Errichtung und Betrieb einer Windenergieanlage im Windpark Ramelsloh, Gemeinde Seevetal

Stellungnahme zur öffentlichen Auslegung der Unterlagen

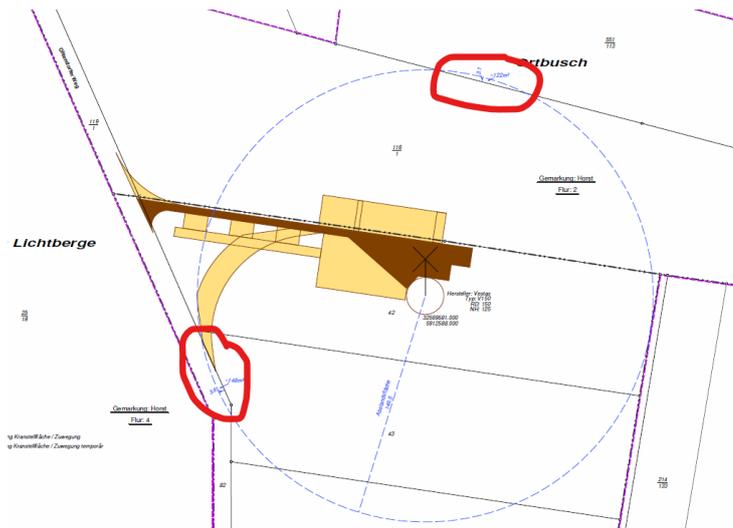
- 1.1.** In der Liste der Baugrundstücke fehlen zwei Flurstücke. Im Dokument „RM R1 09 12.2 LP 26.08.2020_geschw“ ist zu erkennen, dass auch die Flurstücke 551/113 der Flur 2 der Gemarkung Horst und das Flurstück 82 der Flur 7 der Gemarkung Ramelsloh zum Baugrundstück gehören (im Bild unten rot markiert). Dies ist insbesondere von Bedeutung, da diese Grundstücke nicht zu gepachteten Fläche gehören und hier gegen den Willen der Eigentümer eine Abweichung von den Abstandsvorschriften beantragt wird. Dieser Fehler macht eine erneute Auslegung erforderlich.

2. Abschnitt 2 Unterlage „RM R1 09 2.2 GK5000 28.11.2019“ (Grundkarte 1:5.000)

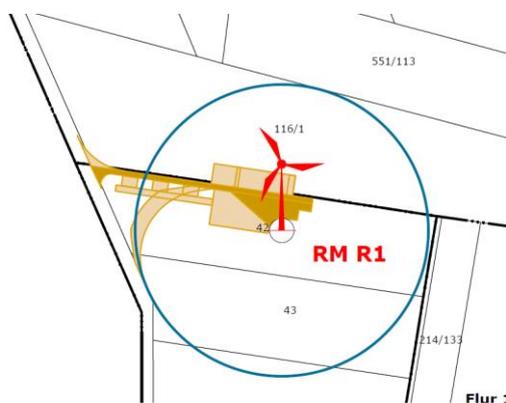
Die Grundkarte stimmt nicht mit den übrigen Bauzeichnungen überein, in denen die Abstandskreise auch den Ohlendorfer Weg und das Flurstück 551/113 im Norden beanspruchen. Die Karte ist zu korrigieren und erneut auszulegen.

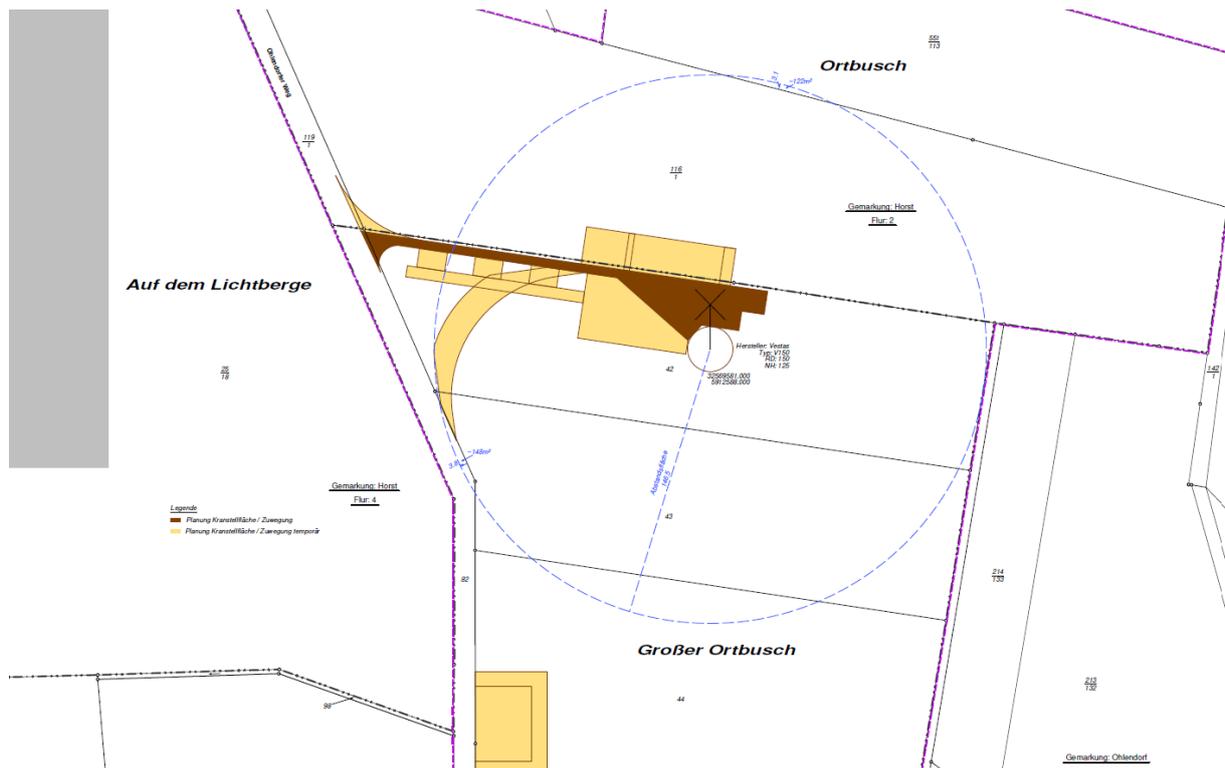
- 4.1.** In Unterlage „RM R1 09 12.1 03 Abweichung 01.12.2020_geschw.pdf“ wird dargestellt, dass die notwendigen Grenzabstände nicht auf den gepachteten Grundstücken untergebracht werden können. Die Grenzabstände zum Ohlendorfer Weg (Flurstück 82) und im Norden zum Flurstück 551/113 (gemeindliche Ökokontoflächen / Streuobstwiese) werden nicht eingehalten. Daher wird beantragt, von den Abstandsvorschriften abzuweichen, der

Eine Zustimmung der Gemeinde Seevetal als Eigentümer liegt jedoch nicht vor und wird auch nicht erteilt werden. Die Gemeinde hat mir dies persönlich versichert. Die Gemeinde hat vielmehr schon im Verfahren zum Regionalen Raumordnungsprogramm deutlich gemacht, dass ein Vorranggebiet für die Windenergie an dieser Stelle wegen der Bedeutung der nördlich angrenzenden Ökokontoflächen für die Vogelwelt und wegen der Bedeutung des gesamten Gebietes für die Naherholung abzulehnen ist.

Eine Abweichung kann auch gegen den Willen des Eigentümers erteilt werden. Hierzu ist anzumerken, dass diese Möglichkeit hier nicht genutzt werden darf. Die Behauptung des Antragstellers „bauordnungsrechtliche Schutzziele“ wären nicht relevant, ist unzutreffend. Sowohl die Ökokontoflächen als auch der Ohlendorfer Weg sind stark frequentierte Naherholungsziele für Radfahrer und Fußgänger. Aus Sicherheitsgründen dürfen die Abstände zu diesen Nutzungen nicht entgegen den Vorschriften der Nds. Bauordnung verringert werden.

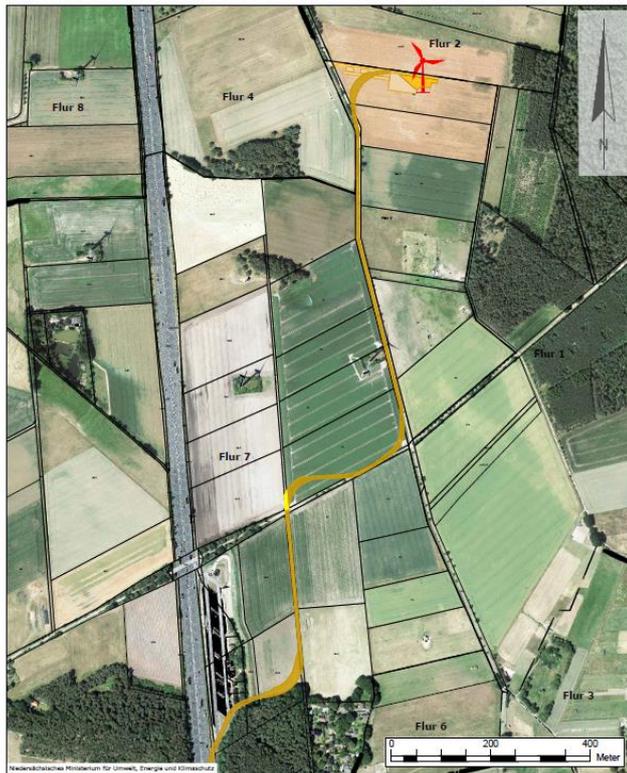
4.4. Der Standort der Anlage liegt etwa 5 m höher als der Ohlendorfer Weg. Dies muss nach Nds. Bauordnung berücksichtigt werden und erhöht den notwendigen Abstand zum Ohlendorfer Weg. Die Auslegung ist mit einer korrekten Ermittlung und Einzeichnung der Abstandsflächen zu wiederholen.
